PLANSKILDING REGULERINGSPLAN KUBBALEITET

gnr. 137/bnr. 38, 66, 69, 77, 477, 487, 185, 521 mfl.
Lindås kommune

Forslag datert 09.04.15

Merknad frå Kåre Mestad gnr. 137 / bnr. 161

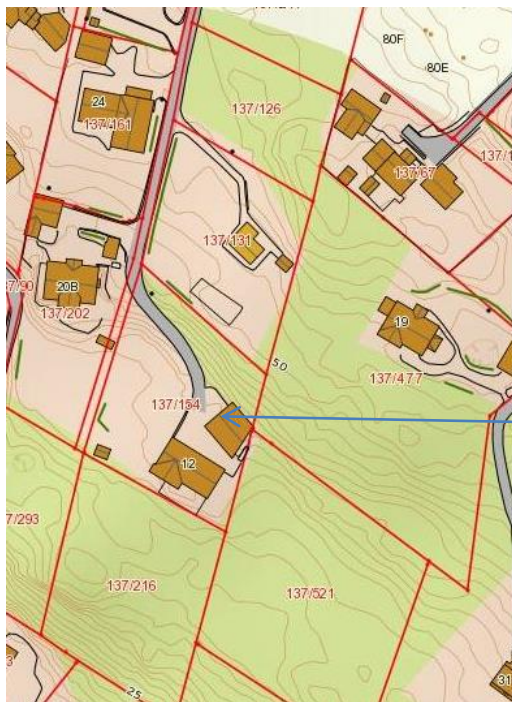
Til oversiktskart for reguleringsplan for Kubbaleitet, er grensa mot vår eigendom gnr. 137 / bnr. 161 trekket langs vegkant mot huset. Det opplysast om at grensa for gnr. 137 / bnr. 161 går om lag 5 m frå huset medan vegen går om lag 3,5 m frå huset. 1.5 m av vegrunnen ligg derfor på eigendommen gnr. 137 / bnr. 161. Ønskjer derfor at reguleringsgrensa blir satt slik at reguleringsplanen ikkje omfattar noko av eigedommane.

Eksisterande vegbredde ligg til grunn og vegen vil ikkje verte utvida. Dersom det skal gjerast ytterlegare tiltak på denne vegen må ein rydde opp i veg- og eigedomsrettar knytt til vegen.

Merknad etter offentleg ettersyn eigar av gnr137 bnr 154 Solend 06.01.15

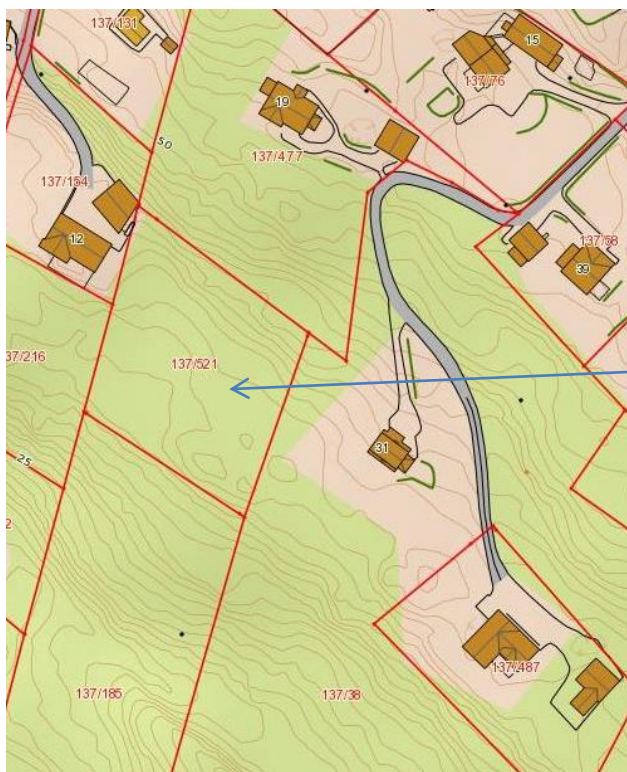
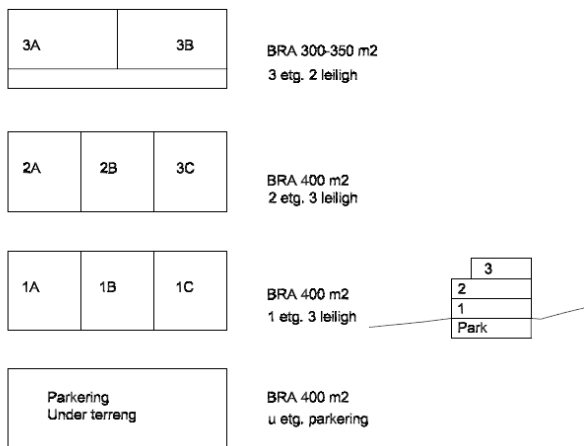
- Ønskjer reduksjon på BF11 frå 8 til 4 einingar. Tar all utsikt, der er veldig bratt på delar av tomte.
